Dotyczy: postępowania prowadzonego w trybie podstawowym wariant I pn. Rozbiórka części budynku magazynowo – usługowego, przebudowa i zmiana sposobu użytkowania części budynku magazynowo - usługowego na dwie kancelarie leśnictw na części działki oznaczonej w ewidencji gruntów nr 17247/11, położonej w obrębie ewidencyjnym M. Solec Kujawski [Nr 0001].

Zamawiający - Nadleśnictwo Solec Kujawski, działając w oparciu o art. 284 oraz 286 ustawy z 11 września 2019 r. – Prawo zamówień publicznych (Dz.U. z 2024 r. poz. 1320 z późn. zm.), udziela odpowiedzi na pytania dotyczące postępowania:

Poniżej fragment rysunek przekroju z układem warstw.

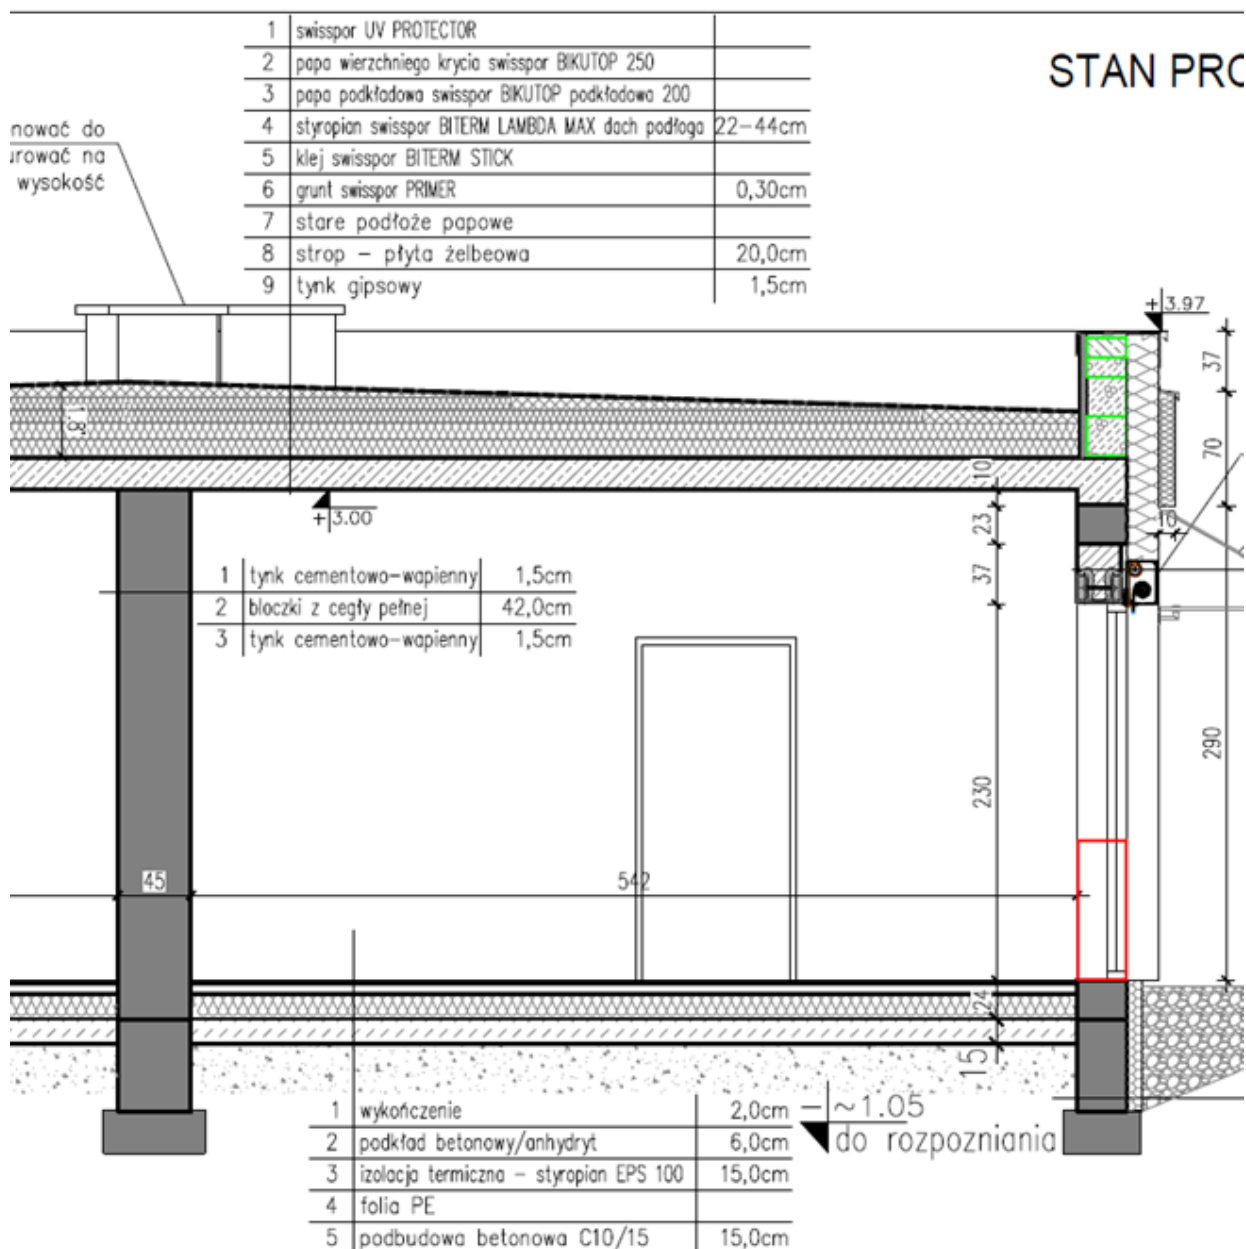
Na stronie 10 opisu technicznego są:

Zalecenia dla części poddawanej przebudowie i zmianie sposobu użytkowania:

W celu poprawy jakości i komfortu użytkowania obiektu zaleca się skucie istniejących posadzek i wykonanie ponownej posadzki na gruncie w następujących warstwach:

- podkład z betonu C12/15 - gr. 15cm
- izolacja przeciwwilgociowa
- izolacja termiczna z płyt EPS100 – gr. 14cm
- folia PP
- warstwa podkładowa/anhydryt – gr. 6cm
- wykończenie posadzki.

Po pierwsze jak należy rozumieć te zalecenia ? Czy to znaczy, że to ma być czy nie ma być ? Podkładu z betonu C12/15 nie ma w kosztorysie. Anhydrytu nie ma w kosztorysie. Proszę jednoznacznie określać te zapisy w opisie technicznym i uwzględniać w kosztorysie, bo to wszystko ma wpływ na cenę oferty.

Jak należy rozumieć zapis warstwa podkładowa/anhydryt ? Jedno ma być na drugim, czy albo jedno albo drugie ?

Zamawiający wyjaśnia, że przywołane zalecenia zamieszczone są w dokumentacji w rozdziale 1.4. OCENA STANU TECHNICZNEGO BUDYNKU, w którym przy opisie elementów, ocenie ich stanu zamieszczane są także **zalecenia** – standardowy układ opracowania.

Na podstawie oceny i zaleceń, wybierane jest rozwiązanie projektowe i takie ma odzwierciedlenie w projekcie (projektowane elementy, opis i rysunki) a także w kosztorysie.

Kosztorys uwzględnia wykonanie warstwy podbudowy z chudego betonu (poz. nr 91).

PROSZĘ PRZYJAĆ DO REALIZACJI ROZWIĄZANIE ZGODNIE Z DOKUMENTACJĄ
PROJEKTOWĄ I KOSZTORYSEM.

Układ warstw :

- Warstwa wykończeniowa (płytki ceramiczne/płytki gres)
- Posadzka betonowa C20/25 gr 6cm zbrojona siatką zgrzewalną 3mm oczka 15/15cm
- Folia PE
- Izolacja termiczna EPS100 gr 15cm
- Folia PE
- Podkład z betonu C10/15 gr 15cm
